## Schouwformulier Wolwevershaven

Naam schip: Hillegonda

Exacte ligplaats: Wolwevershaven naast vergunde schip Minerva

Datum schouw: Donderdag 23 september 2021

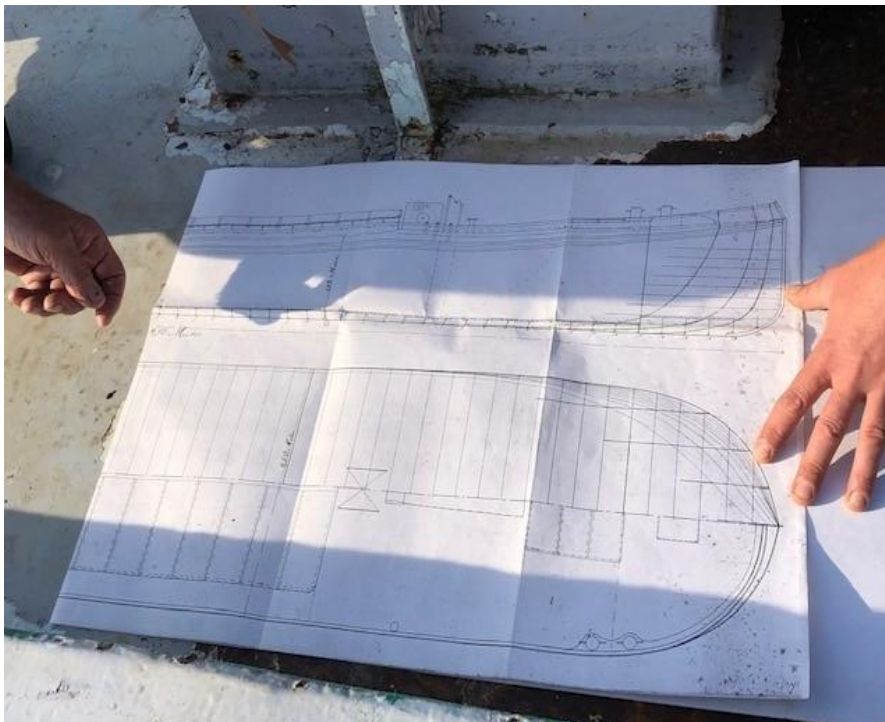
De voorzijde van het ruim ligt open. Aanvrager heeft ons meegedeeld dat hij dat eerst gaat dichtmaken om wateroverlast te voorkomen. Er worden luiken ontworpen en aangebracht zoals op de tekening is te zien.
